Saksframlegg

Reguleringsplan for Fv. 57 med gang- og sykkelveg Lindås tettstad - Mongstad - 2. gongshandsaming - ny høyring

Endringar av planforslaget

Endringar som gjeld ny rettleiar for bygge- og anleggsområde plankart 1:

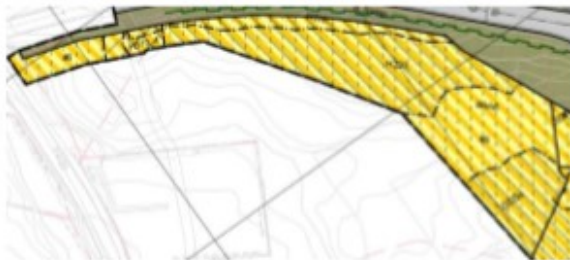
Kombinert byggeformål BAA 1-5 er endra til arealformål frå KPA 2011:

B1 og B2 (Bustader), BN1 (Nærings bygningar), BTK (Telekommunikasjonsanlegg), BGU2 (Grav- og urnelund).

Ny føresegn §4.1.1 Bustader, etter ny rettleiar for bygge- og anleggsområde

Ny føresegn §4.1.3 Næringsbygningar, etter ny rettleiar for bygge- og anleggsområde

Ny føresegn §4.1.6 Telekommunikasjonsanlegg, etter ny rettleiar for bygge- og anleggsområde

Ny føresegn §4.1.7 Grav og urnelund, etter ny rettleiar for bygge- og anleggsområde

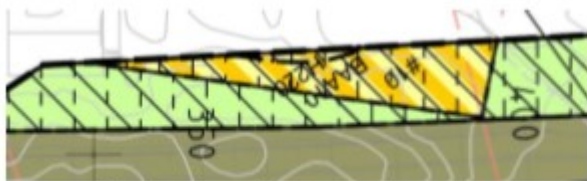
Kombinert byggeformål BAA 7-9 er endra til arealformål frå KPA 2011:

GBG (Blågrønnstruktur), BS (Sentrumsformål) og B3 (Bustader).

Ny føresegn §4.1.1 Bustader, etter ny rettleiar for bygge- og anleggsområde

Ny føresegn §4.1.2 Sentrumsformål, etter ny rettleiar for bygge- og anleggsområde

Ny føresegn §4.3 Grønstruktur, etter ny rettleiar for bygge- og anleggsområde

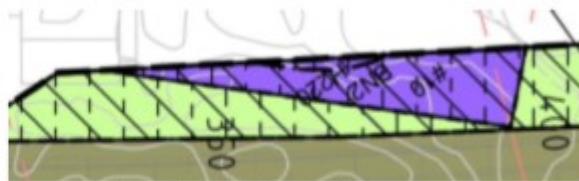
Kombinert byggeformål BAA 10 er endra til arealformål frå KPA 2011, BN2 (Næringsbygningar).

Ny føresegn §4.1.3 Næringsbygningar, etter ny rettleiar for bygge- og anleggsområde.

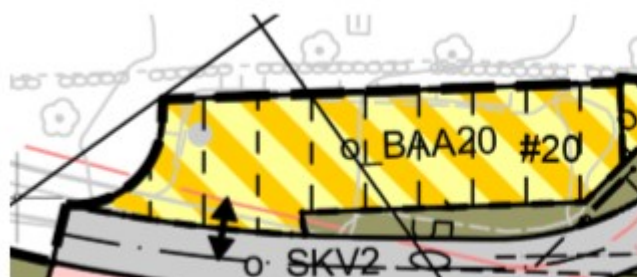
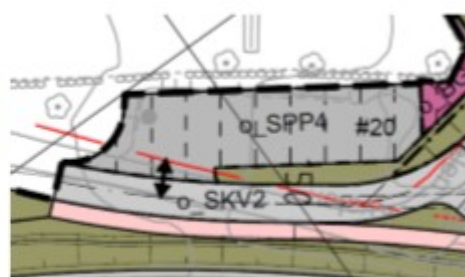
Kombinert byggeformål BAA20 er endra til arealformål frå detaljreguleringsplan rv. 568 1985 (Trafikkområde – køyreveg), o_SPP4 (Parkeringsplassar).

Endra føresegn § 4.2.5 Parkering (SPP) med nytt punkt d) etter ny rettleiar for bygge- og anleggsområde (Nummer § 4.3 ved offentleg ettersyn).

Plankart 2

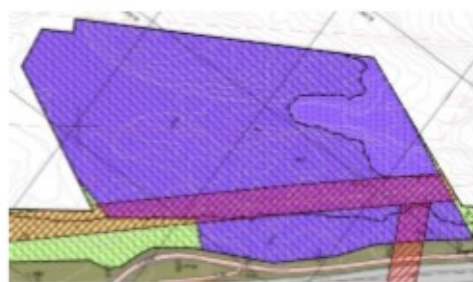
Kombinert byggeformål BAA11 er endra til arealformål frå KPA 2011, BN3 (Nærings bygningar).

Ny føresegn §4.1.3 Næringsbygningar, etter ny rettleiar for bygge- og anleggsområde.

Plankart 5

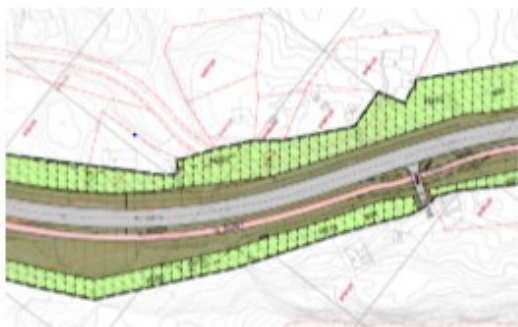
Etter innspel frå grunneigarar er utforming og lengde på veg f_SV18 er endra slik at det er tilkomst til

naustområde/sjø. Planområde er utvida.

Ny føresegn § 4.2.2. e). Planskildring kap. 7.8 er endra.

Plankart 7

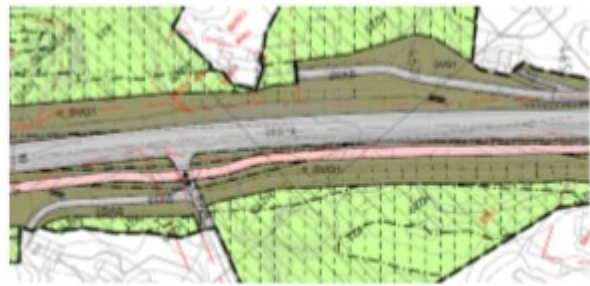
Etter innspel frå grunneigar er det endra utforming av veg SV33 og SV35.

Plankart 8

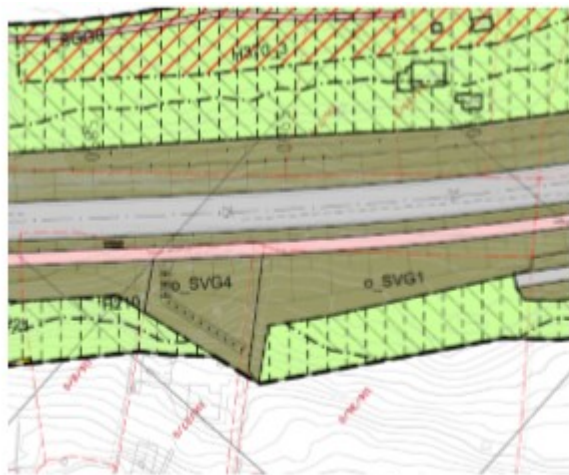
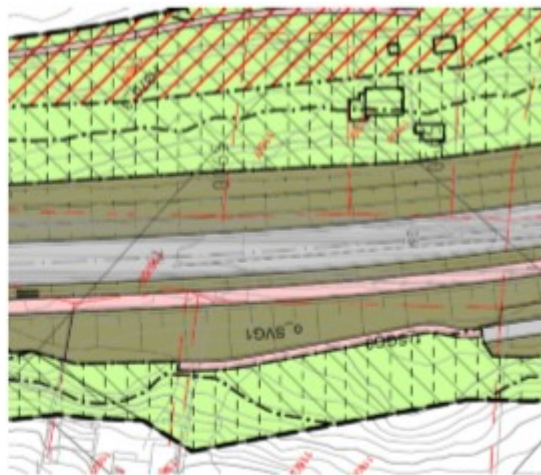
Etter innspel frå grunneigarar er trapp i SVG4 er tatt ut av planforslaget. Ein har då redusert storleik på SVG og tatt ut nummerering SVG4 (vises også på plankart 9). Føresegn om trapp SVG4 er tatt ut (jf. §4.6 ved 1. gongs høyring).

Det er regulert inn ein gangveg f_SGG9 til eigedomane gnr. 116 bnr. 8, 27 og 36 (vises også på plankart 9). Ny føresegn §4.2.3 h).

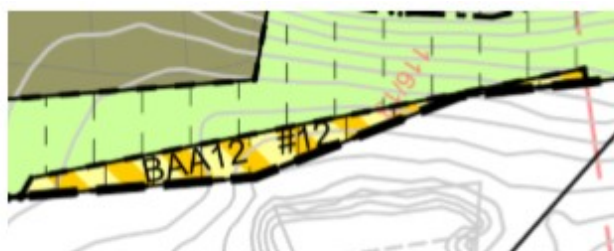
Kombinert byggeformål BAA 12 er endra til arealformål frå KPA 2011, VS (Småbåthamn).

Ny føresegn §4.5.3 Småbåthamn (VS), etter ny rettleiar for bygge- og anleggsområde

Plankart 9

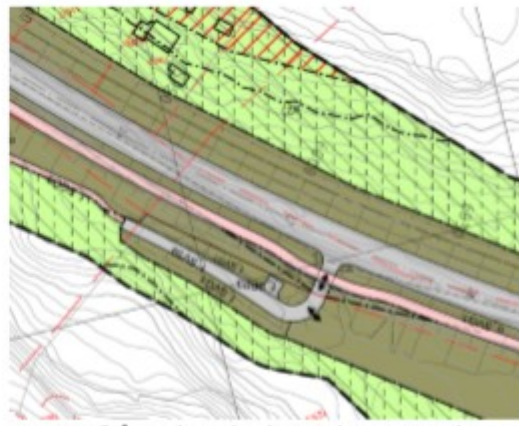
Etter innspel frå grunneigarar er det lagt til ei ny parkering SPP3 langs f_SV59. Ny landbruksavkøyrsløp ut i marka er vist med avkøyrsløp.

Ny føresegn parkering jf. §4.2.5 c) og føresegn for fellesveg f_SV59 jf. §4.2.2 h)

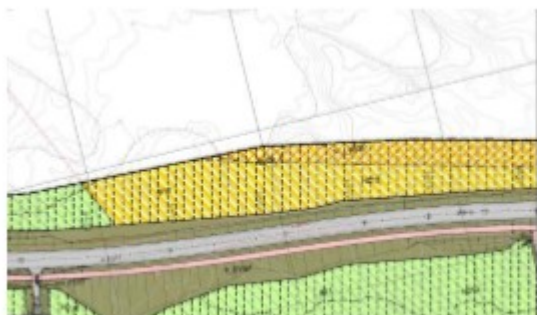
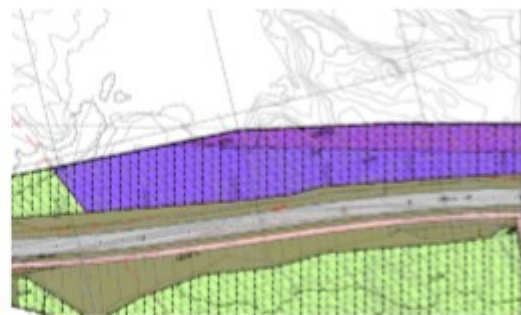
Kombinert byggeformål BAA 13 er endra til arealformål frå KDP 2010, BN4 (Næringsbygningar) (gjeld også plankart 10).

Ny føresegn §4.1.3 Næringsbygningar, etter ny rettleiar for bygge- og anleggsområde.

Plankart 10

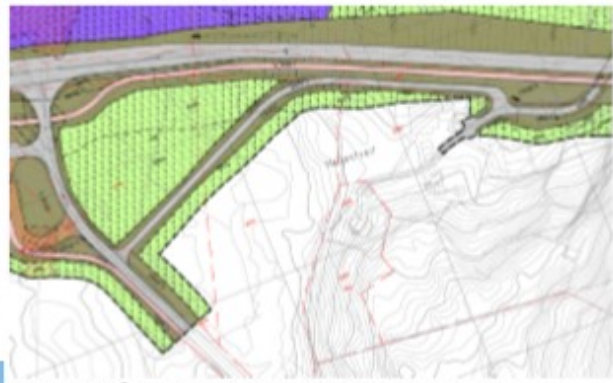
Etter innspel frå grunneigar er utforming og plassering av veg f_SV63 endra. Veg SV_65 er forlenga inn i tun. Planområdet er derfor redusert. Avkøyrslane SV62 og SV64 er tatt ut på grunn av desse endringane. Endra føresegn § 4.2.2. b).

H370_12 er tatt ut då denne ikkje er i terrenget

Plankart 11

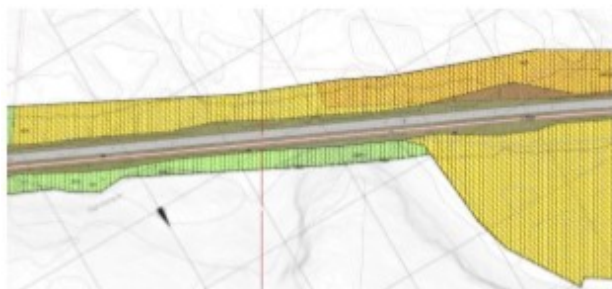
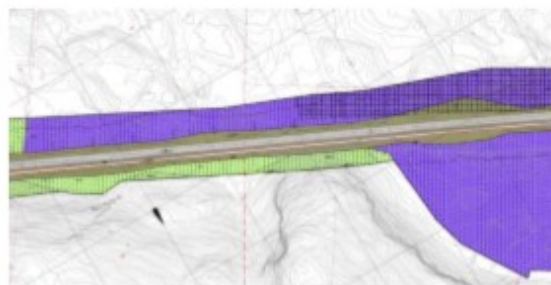
Regionalnett 132 kV og 300 kV kraftleidning er vist som bandlagt etter anna lovverk H740 (gjeld også plankart 12). Ny føresegn §5.3.1

Kombinert byggeformål BAA 14 er endra til arealformål frå KDP 2010, BN5 og BN6 (Næringsbygningar) (gjeld også plankart 12).

Ny føresegn §4.1.3 Næringsbygningar, etter ny rettleiar for bygge- og anleggsområde.

Plankart 12

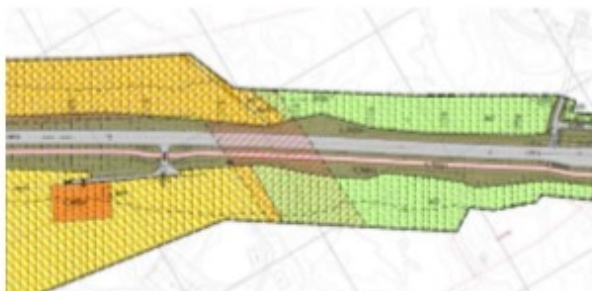
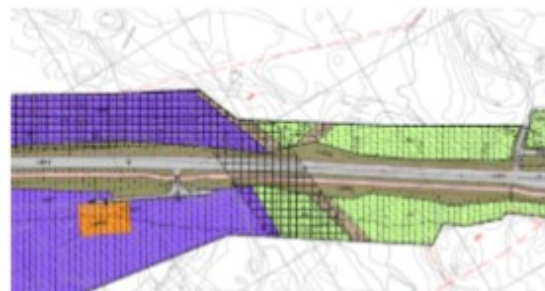
Veg o_SV66 er forlenga mot vest (snuhamar).

Etter innspel frå Hordaland fylkeskommune er planområdet utvida noko for å ta med ein jordkjellar på Hope. Denne er lagt i omsynssone H570_5 (vises også på plankart 13).

Kombinert formål 17 er endra til arealformål frå KDP 2010, Teknisk infrastruktur.

Endra føresegn § 5.2.2 b). Planskildring kapittel 8.6 er endra.

Ny føresegn §4.2.7 Teknisk infrastruktur, etter ny rettleiar for bygge- og anleggsområde. Teknisk infrastruktur er hovudvassleidning.

Plankart 13

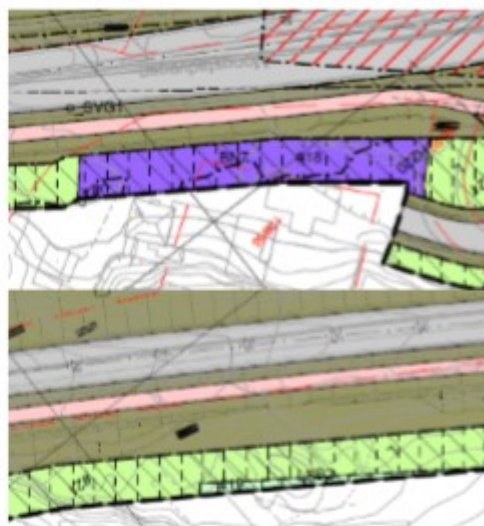
Etter innspel frå Hordaland fylkeskommune er planområdet utvida for å ta med ein jordkjellar på Hope. Denne er lagt i omsynssone H570_6. Endra føresegn § 5.2.2 b). Planskildring kapittel 8.6 er endra.

Etter planen var levert kommunen i 2017 utførte Hordaland fylkeskommune arkeologiske registreringar. Det er lagt til eit nytt føresegnssområde #31, Askeladden ID 231169. Løyve til inngrep i automatisk freda kulturminne.

Ein har stengt avkøyrsla til gnr. 126 bnr. 7 sør for fv. 57. Avkøyrsla var ikkje opparbeida i 2016 og ut i frå trafikktryggleik er denne avkøyrsla vist som stengt.

Ny føresegn §3.8 b) og c), § 6.4 og §7.2. Planskildring kap. 8.6 er endra.
